LNG火力における夏季出力減の 取扱いについて

2025年6月25日
将来の電力需給シナリオに関する検討会 事務局

前回検討会で頂いたコメントを踏まえたLNG火力の夏出力取り扱いについて

第Ⅱ-6図 コンバインドサイクル出力特性曲線

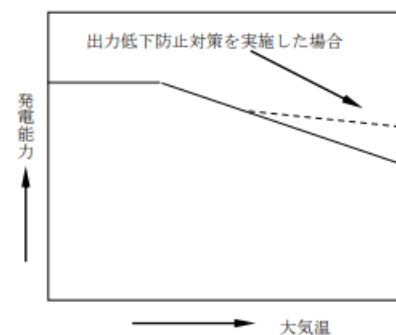
- ◆ ガスタービンについては外気温が高いほど出力が低下するという特性がある。
- ◆ 特に夏場の気温が35℃を超えるような状況については、出力が10%程度低下する場合もある。実際にはガスタービンの吸気を冷却することで回復するという措置をとっている事業者もいるが、このような季節によるガス火力の影響を考慮した方がいいのではないか。

- ◆ LNG火力（水素混焼・専焼含む）においては夏季の出力を定格出力より12%減（8～15%の中間値）として設定する。
- ◆ なお、第10回作業会に出席頂いた実務者にも確認頂き、本設定について違和感ないことを確認している。
